MODIFICAR EL TRAZADO VIAL DE LA S/N SECTOR SANTA LUCIA DE CUMBAYA

SECRETARÍA GENERAL DEL CONCEJO
Informe N° IC-2015-123

INFORME TÉCNICO 005 – DGT-TV-2015

ASUNTO: MODIFICACION DEL TRAZADO VIAL APROBADO POR EL CONCEJO METROPOLITANO. (C 689 / 23-11-2012)

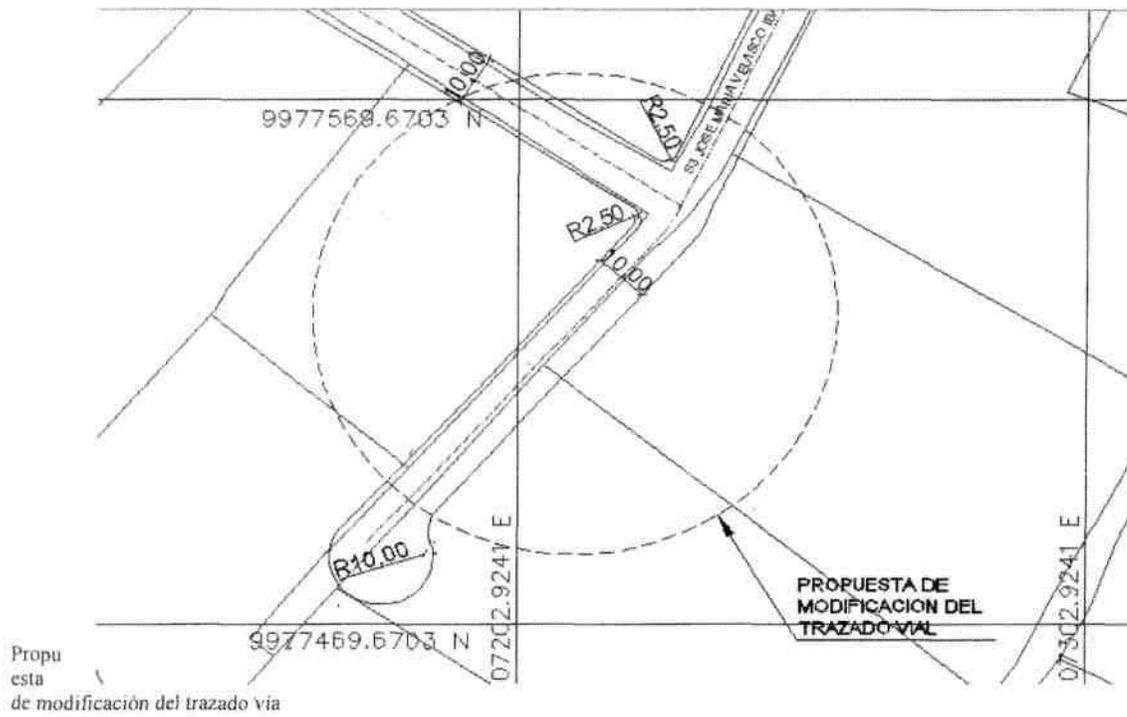
Revisada la documentación respectiva, se constata que en dicha propuesta no se considero que con la prolongación de la calle de 10 m. hacia el predio 1290200 afectaría a 2 casas construidas y regularizadas mediante Reconocimiento de la Construcción Informal con Número de Registro 09-103017-1 de fecha 16 de julio de 2009, afectando así a propiedad privada sin razón técnica de sustento.

Considerando el informe de la Secretaria de Territorio, Hábitat y Vivienda, la Administración Municipal Zonal Tumbaco acoge las recomendaciones de modificar la longitud de la vía y la curva de retorno se desarrolle en el lindero de la propiedad de la Familia Arboleda.

Conforme lo establece la normativa vial vigente, del cuadro N° 1 de Especificaciones mínimas para vías urbanas que para una longitud de vía de hasta 101-200 m. de longitud es necesario y suficiente una vía local Tipo F con un ancho total de vía de 10 m. por lo que se propone la siguiente alternativa:
